EXZENTERSCHLEIFER KA230E----A

TYPE 1

KA200, KA210, KA210E, KA220, KA220E, KA230, KA23E, RO600, 11666, 24639 Multi-Schleifer

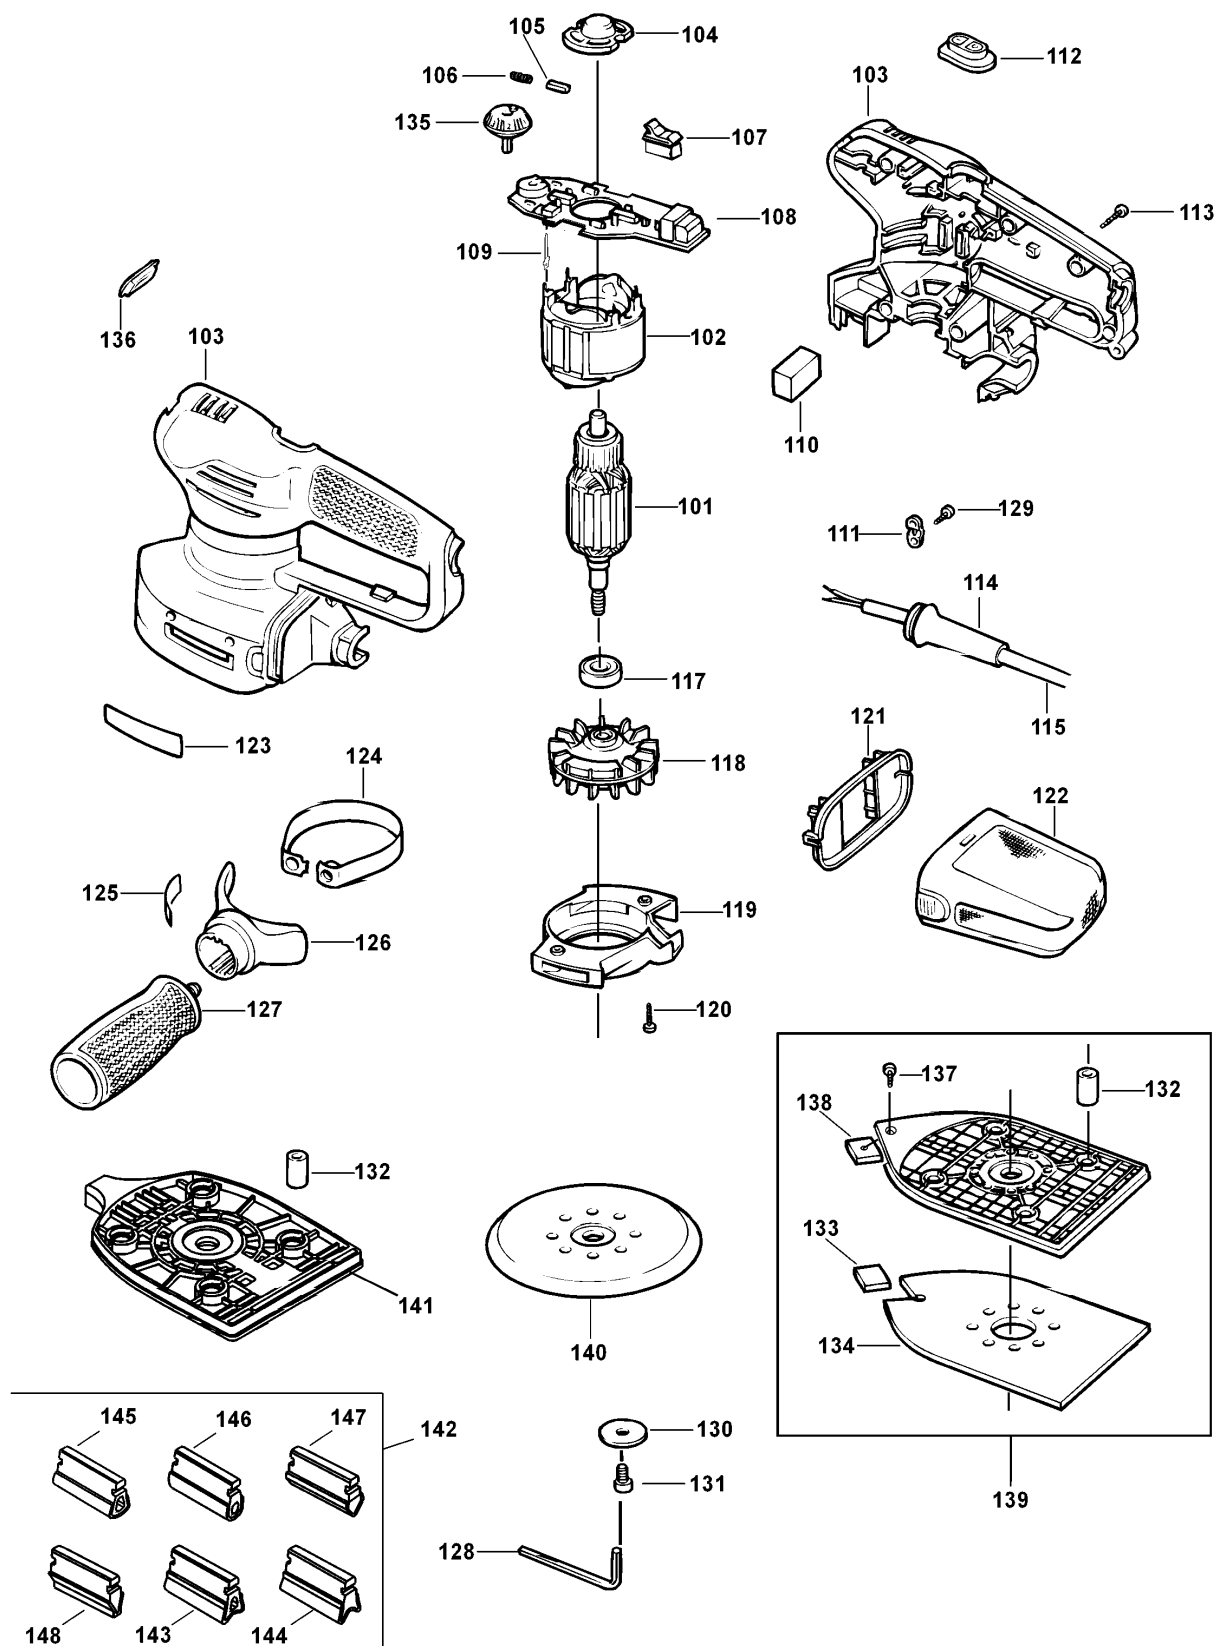
Ab Datumscode 10-97

Eine Kostenersparnis wurde durch die Eliminierung der Unterlegscheibe (Teil 116) und die Erweiterung der Ankerwelle um 1 mm eingeführt. Beim Montieren eines neuen Ankers an Einheiten mit einem Datumscode bis 9-97, die Unterlegscheibe, Teil 116, entfernen. Wenn ein neuer Anker zusammen mit Teil 116, Unterlegscheibe, eingebaut wird, sprühen Funken, bis die Bürsten eingebettet sind.
